ÚZEMNÍ PLÁN MĚSTA BRNA

Textová část Odůvodnění

Kapitola 19 Vyhodnocení připomínek

Svazek Pb11 *(bez osobních údajů)*

Příloha č. 1 Zákres lokality ve výřezu Koordinačního výkresu návrhu Územního plánu města Brna

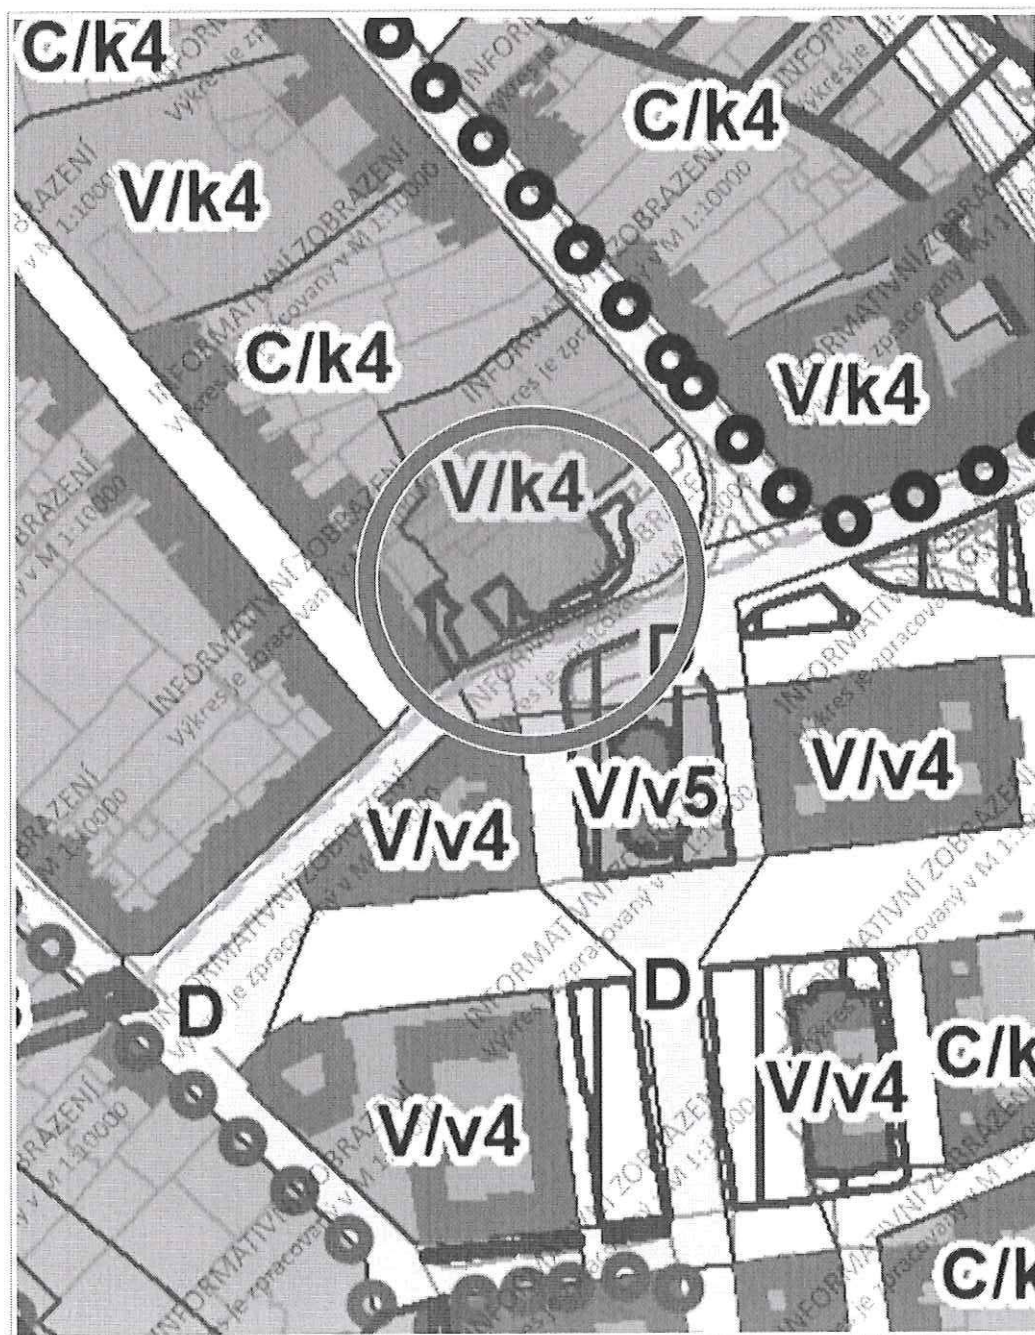
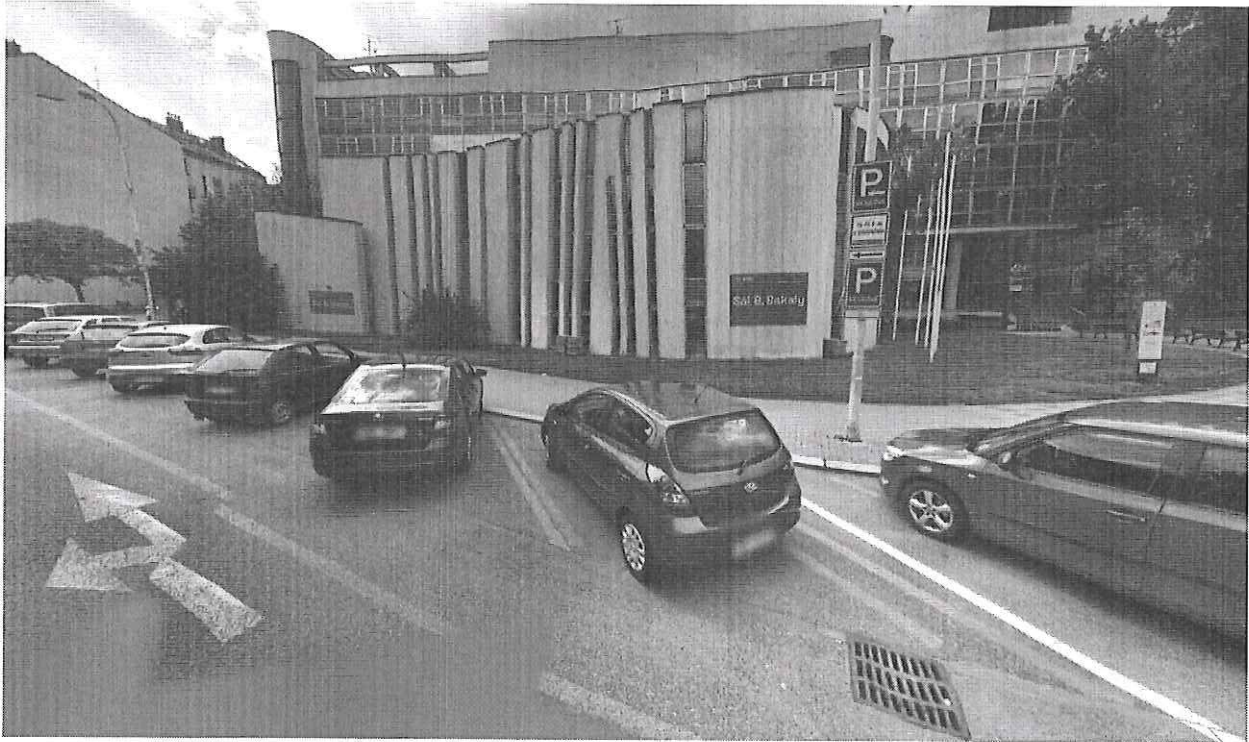
Připomínka k návrhu Územního plánu města Brna – k. ú. Veveří, parc. č. 345/11 a parc. č. 345/12

Pozemky p.č. 345/11, 345/12 v k.ú. Veverí jsou vyznačeny jako plochy nejvýznamnější zeleně města Brna v koordinálním výkresu na základě Obecně závazné vyhlášky (OZV) o ochraně zeleně v městě Brně. Vynětí pozemků z plochy nejvýznamnější zeleně je nutné řešit novelou OZV s Odborem životního prostředí MMB.

Přípomínka číslo 1 (zákres)

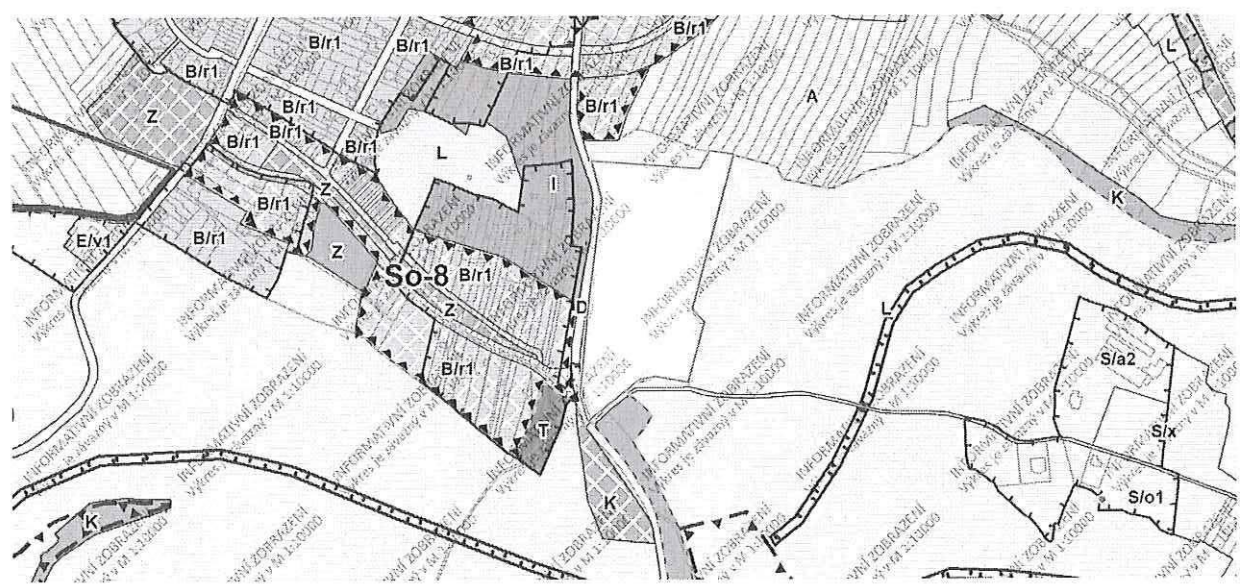
Žádáme Vás o změnu návrhu územního plánu z nestavební volné plochy (funkce - zemědělská plocha) na plochu stavební (funkce - bydlení). Jedná se o parcelu č. 1087/1 o rozloze 50 734 m viz. zákres do mapy. S ohledem na to, že parcelou prochází vysokotlaký plyn a jsou zde rozsáhlá anodová pásma a pozemek sousedí s lesním pozemkem, dovolujeme si zaslat návrh umístění možných RD s ohledem na již zmíněná ochranná pásma. Dále zde probíhá cca. středem parcely vedené vysokého napětí, které bude přeloženo a zapuštěno do země a trasováno po hranici pozemku.

Zpracovatel Návrhu ÚPmB tak na základě výše uvedeného a své odbornosti prověřil, vyhodnotil a navrhl nejvhodnější možné řešení funkčního využití pozemků předmětného území. Při tvorbě vycházel zejména z aktuálních podkladů a Pokynů pro vypracování Návrhu ÚPmB, které schválilo Zastupitelstvo města Brna usnesením č. ZM7/3871 na zasedání konaném dne 19. 6. 2018. Území Soběšic mělo být dle dohody s MŽP ČR z hlediska záboru ZPF řešeno dle varianty II. Konceptu ÚPmB, s úpravou řešení rozvojové lokality So-6 a So-1 dle var. I. s vypuštěním plochy So/S/1 (viz příslušná varianta výkresu záboru ZPF Konceptu ÚPmB), kde měla být ponechána plocha zemědělská resp. ZPF. Návrhem ÚPmB jsou tak v dané MČ naplněny Pokyny pro vypracování Návrhu ÚPmB a předmětná lokalita tak bude vymezena také z důvodu zachování kontinuity pořizované nové územně plánovací dokumentace i nadále jako plocha zemědělská (také v platném ÚPmB je vymezena plocha zemědělská).

Přípomínka číslo 1 (zákres)

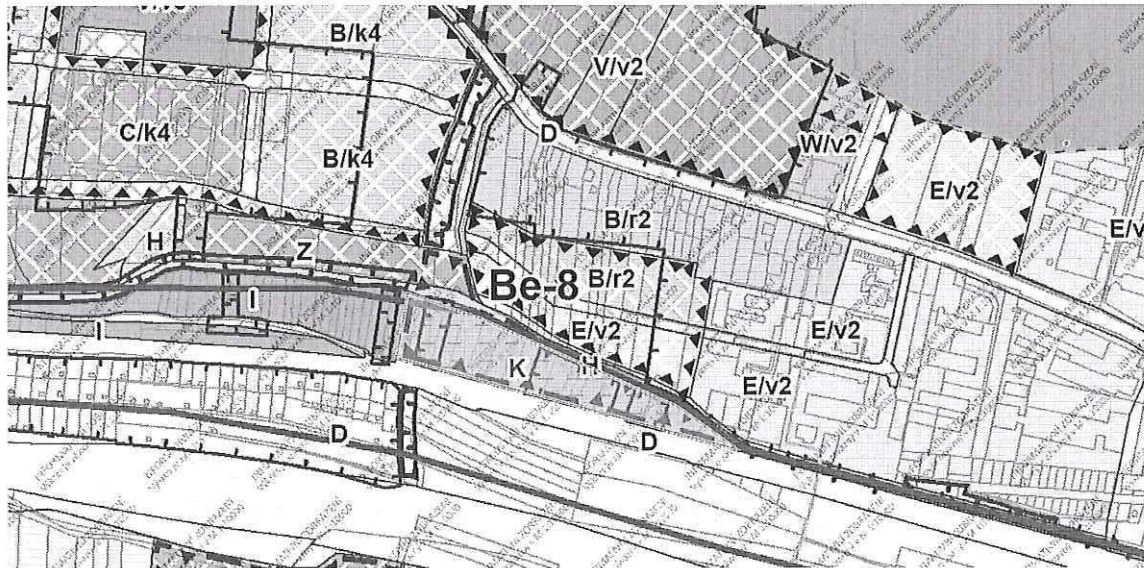
V novém návrhu územního plánu jsou pozemky západně od vyznačené oblasti vedeny jako zahrady, zatímco vyznačená oblast je dále vedena jako plocha krajinné zeleně. V současném plánu jsou obě plochy stejně vedené jako plocha krajinné zeleně.

Dle mého názoru by se celá oblast měla změnit na oblast zahrad. Fakticky v obou oblastech již obhospodařované zahrady jsou a není tak důvod měřit dvojným metrem. Narovnájí se tak práva vlastníků pozemků, neboť oblast krajinné zeleně je více restriktivní a de jure neumožňuje prakticky žádné využívání vlastního pozemku.

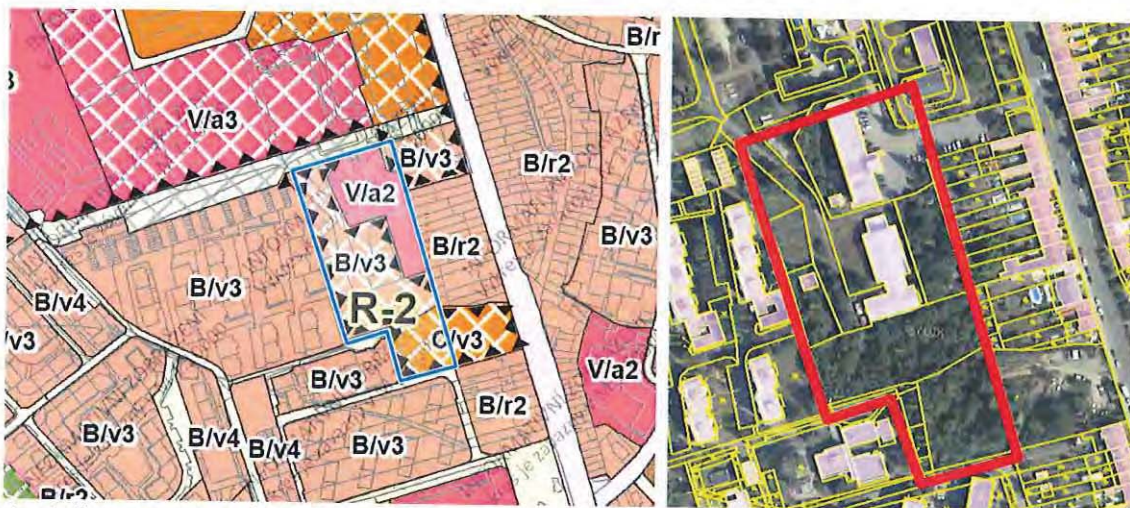
Území dotčené připomínkou - lokality mezi ulicemi Škrétova a Terezy Novákové, viz. obr. 8) a 9), většiny plochy ozn. "R-2 Terezy Novákové", zahrnuje pozemky parc. č. 231/1, 231/2, 231/4, 225/3, 232/1, 231/1, 224/1, 231/5, 225/136, 225/4, 233/1, 231/6, 48/40, 48/36, 48/10, 48/39, 48/38, 48/31, 48/28, 49, 48/11, 48/32.

Požadujeme zachovat stávající vzrostlou zeleň, a to jako plochu veřejné **městské zeleně Z**. Cílem je zajistit veřejně přístupné pozemky s vysokým podílem zeleně určené k rekreaci a relaxaci obyvatel v zastavěném území a zároveň území stabilizovat z hlediska mikroklimatických podmínek.

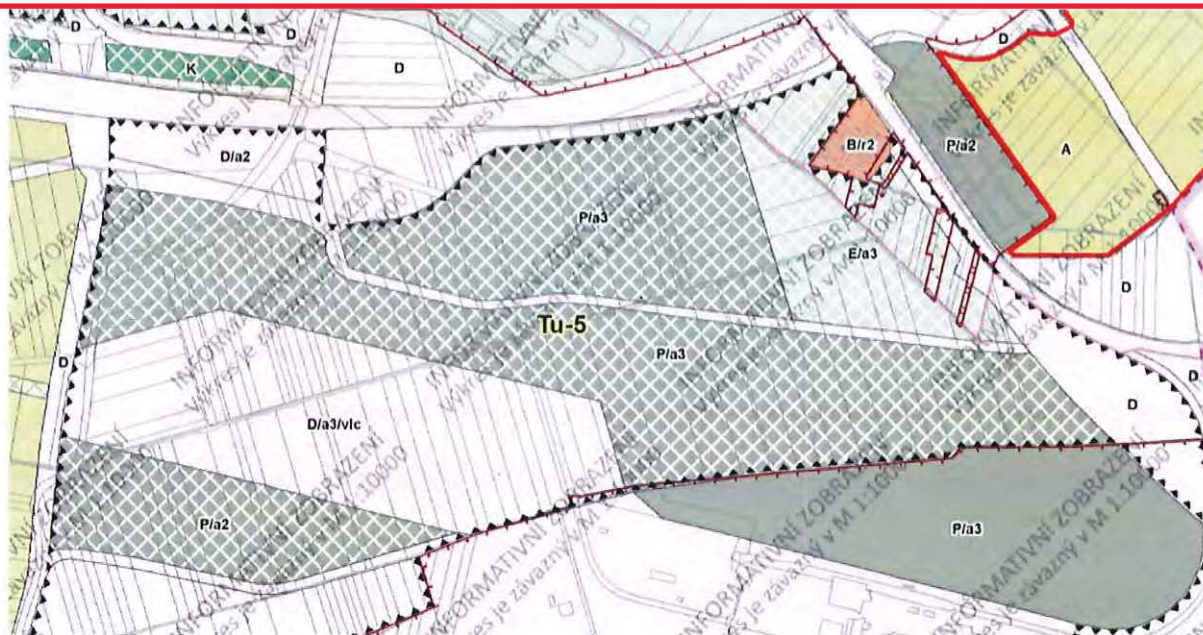
5. Stanovení podmínky na přímé napojení ul. Průmyslové a Tuřanky na mimoúrovňovou křižovatku na dálnici D1 – tuto podmínku zapracovat do všech návrhových ploch podél ulic Průmyslové, Tuřanky a letiště.
